บทที่ 5

การกำหนดแนวทางในการปรับปรุง

5.1 การเปลี่ยนแบบ (DESIGN CHANGE)

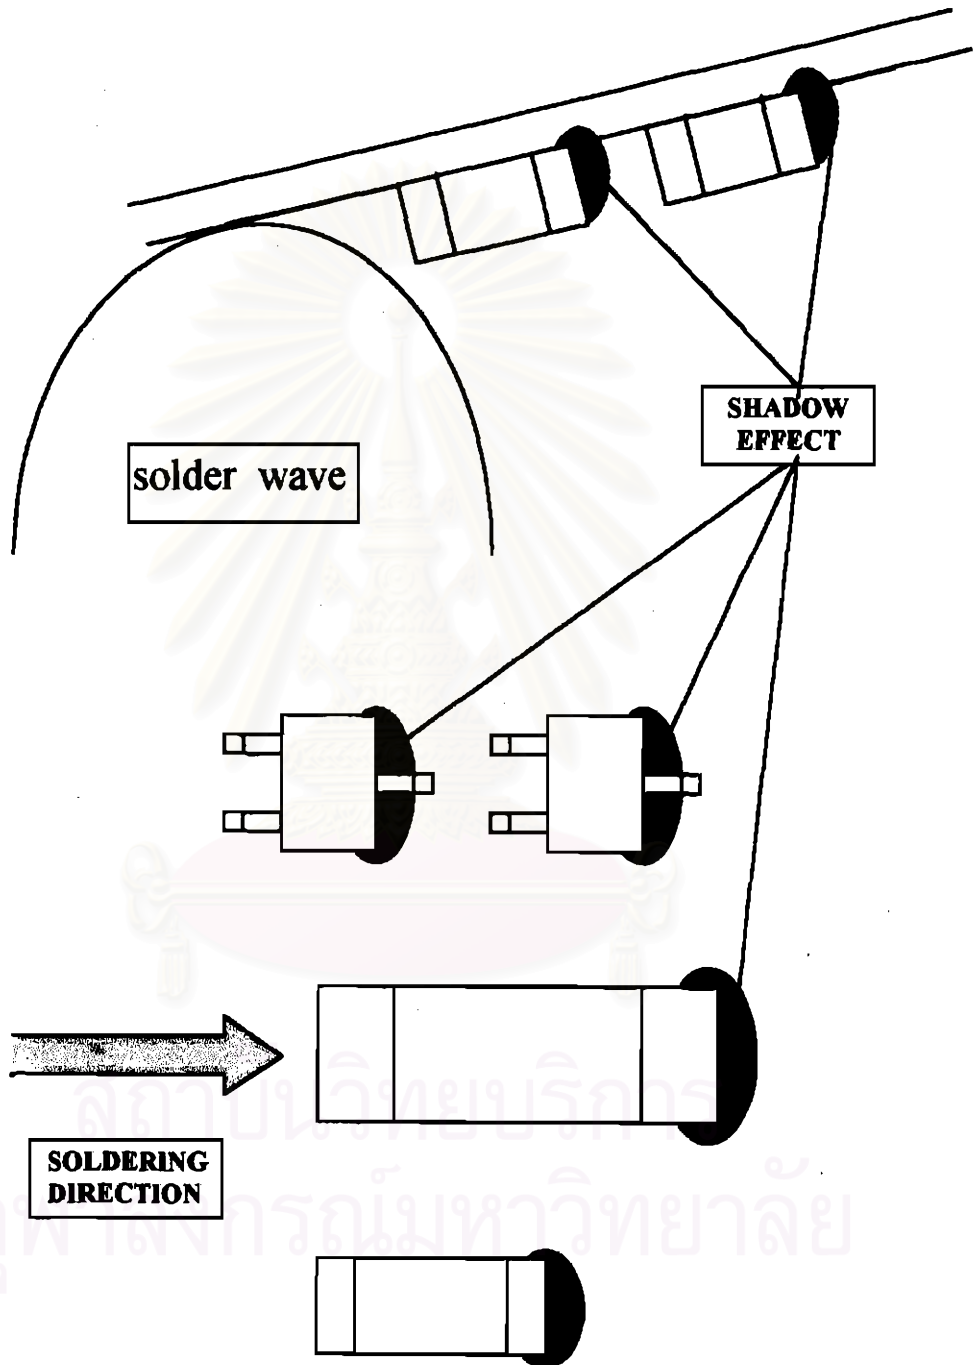
7. ทรานซิสเตอร์ DT 6, DT 7, Q 6, DT 13, DT 14, DT 15

ปัญหา : ไม่มีการบัดกรีทรานซิสเตอร์เข้ากับแผ่นลายวงจรพิมพ์ (UNSOLDER)

สาเหตุ : 1. Shadow Effect ความสูงของอุปกรณ์บังไม่ให้คลื่นตะกั่วสัมผัสถูกกับขาของอุปกรณ์ที่อยู่ด้านหลัง

1. เปลี่ยนทิศทางการบัดกรี
2. เปลี่ยนแบบโดยให้ตัวอุปกรณ์บังขาของตัวเอง
3. ปรับข้อตะกั่วแรกให้สูงขึ้น เพื่อให้แรงกระทิงของบ่อตะกั่วบ่อแรกสัมผัสกับขาของอุปกรณ์
4. ทำ Mirror Effect โดยการทำกระจกสะท้อนด้วยกาวอีพอกซี บริเวณด้านหลังของอุปกรณ์ซึ่งเป็นเงาอยู่

สรุป เปลี่ยนวิธีการทำงานโดยการหยอดกาวอีพอกซี บริเวณด้านหลังของอุปกรณ์ซึ่งเป็นเงาอยู่
